Notat

Besvarelse af hørings svar til Tillæg 5 planlægning for 8 delområder

Der er i høringsperioden indkommet 2 hørings svar, begge omhandlende område 4, udstykningen ved Egenappevej.

Udfærdiget til brug ved tinglysning af deklARATION om dræneling.

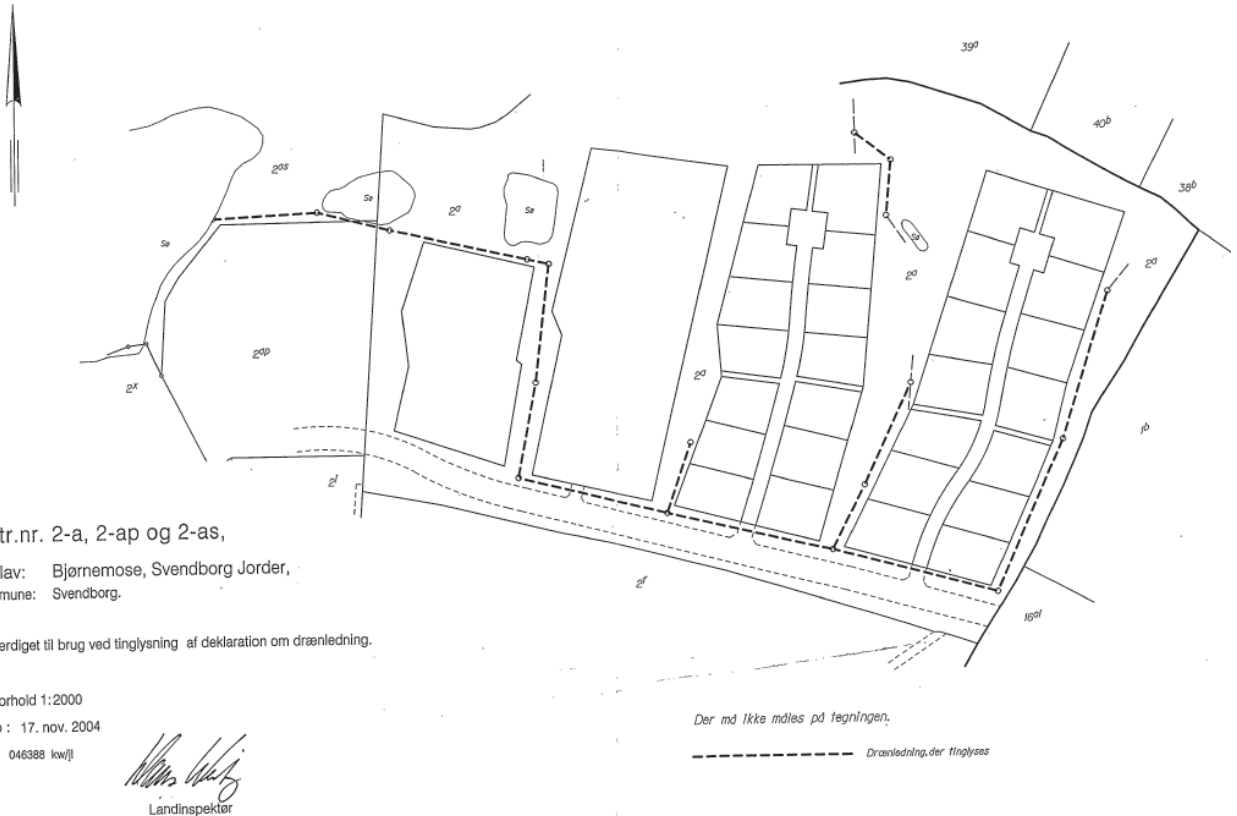
- 3. At ved etablering af regnvandsbassiner eller anden LAR-løsning skal der være mulighed for overløb til nærliggende recipient. Der er ingen nærliggende recipienter, hvorfor det vil være nødvendigt at have overløb til eksisterende system i oplandet.*

Der forefindes et system af drænledninger inden for byggemodningen, og det er kendt, at drænene videreføres som rørlagt vandløb frem til søen syd for Gl. Skårupvej. Dette er tinglyst på deklaration af den 25. januar 2005 i forbindelse med etableringerne af boligområdet nord for Stevneskovvej op mod byggemodningen.

Det er oplyst, at drænelinger inden for byggemodningen, er tilsluttet de viste hoveddræn.

Det er ikke et ultimativt krav, at overfladevand SKAL udledes til en recipient. Kombinerede fordampnings- og nedsivningsløsninger er også en mulighed.
